Benennung: **KURBEL KPL 351**

ALKO
Alois Kober GmbH
D-89359 Kötz

Materialnr.: **352931**

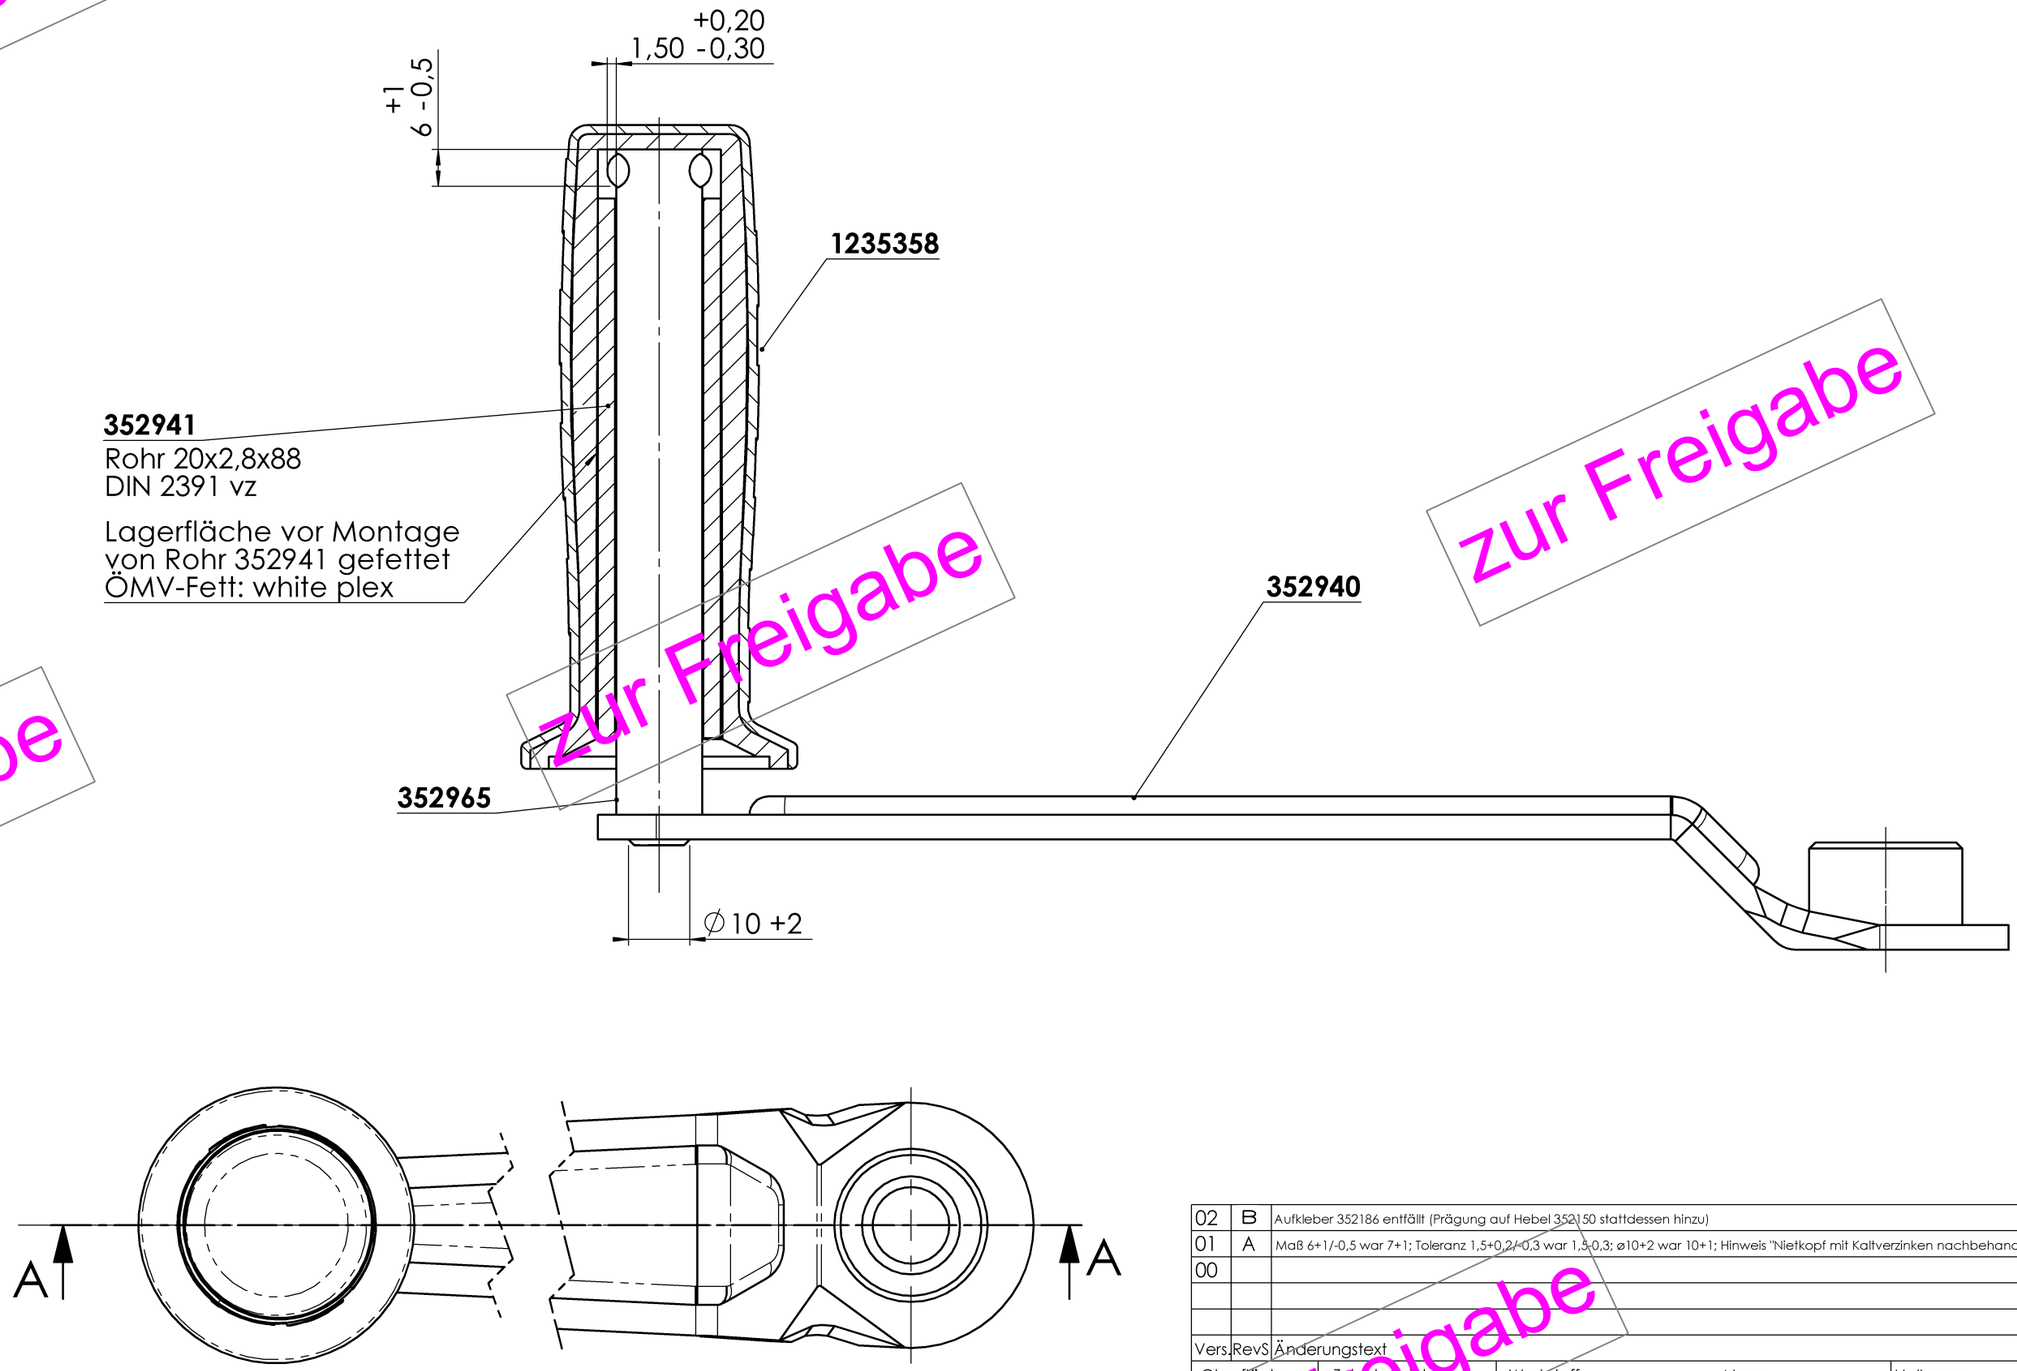
Vers.	RevS	Änderungstext
02	B	Aufkleber 352186 entfällt (Prägung auf Hebel 352150 stattdessen hinzu)
01	A	Maß 6+1/-0,5 war 7+1; Toleranz 1,5+0,2/-0,3 war 1,5-0,3; ø10+2 war 10+1; Hinweis "Nietkopf mit Kaltverzinken nachbehandelt" entfällt;
00
